Objet : Observations du Service départemental d'incendie et de secours.

- Numéro de dossier : PC4723322F0007
- Commune : SAINTE-BAZEILLE
- Adresse des travaux : FARAUD / MAUBARAT
- Nom du demandeur : M. TOPPAN BRUNO

L'étude concerne le projet de construction de 57837,60 m² de serres agricoles après démolition de tunnels plastiques (notice explicative).

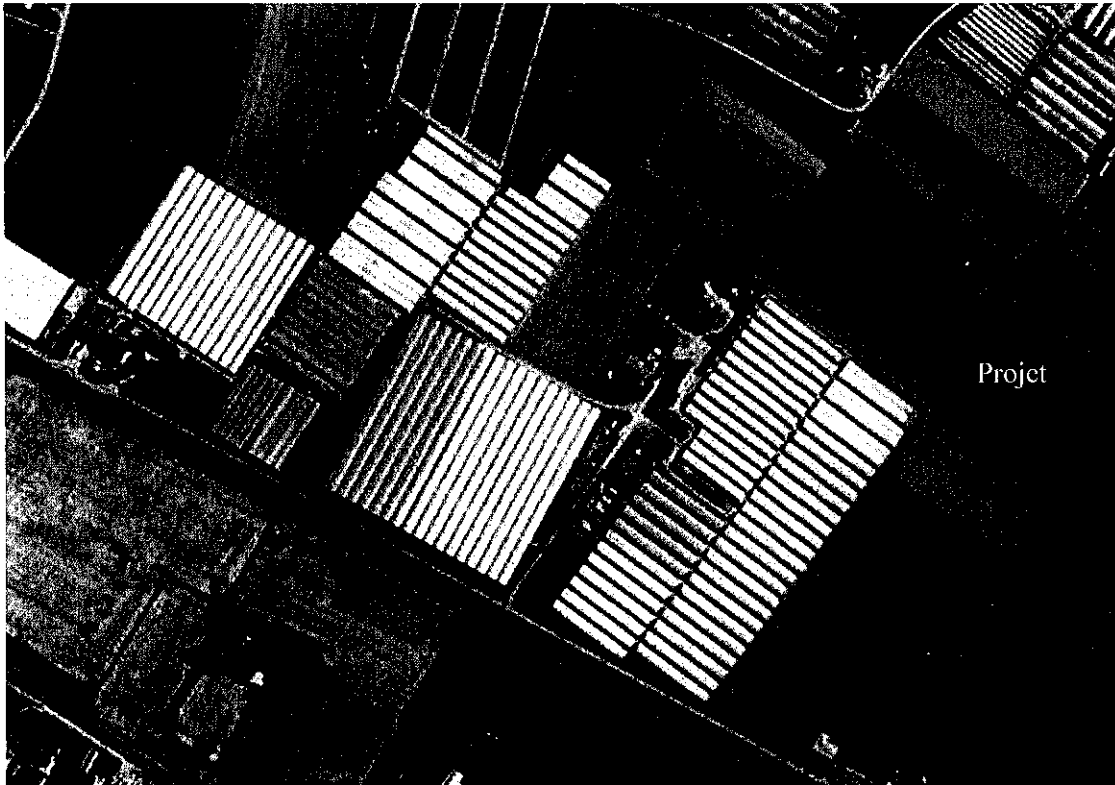
Considérant la nature du risque, la structure des serres et la déclaration par le pétitionnaire de l'accessibilité des bassins de rétention déjà existants et à créer par les services de secours :

Aucune Défense Extérieure Contre l'Incendie n'est calculée pour ce projet.

Pour pouvoir être utilisé comme moyen de défense contre l'incendie, un bassin de rétention d'eau prévu par le pétitionnaire devra :

Etre une ressource pérenne.

Etre implanté de manière à tenir compte des périmètres de danger (effets thermiques, impact de projectiles etc.).
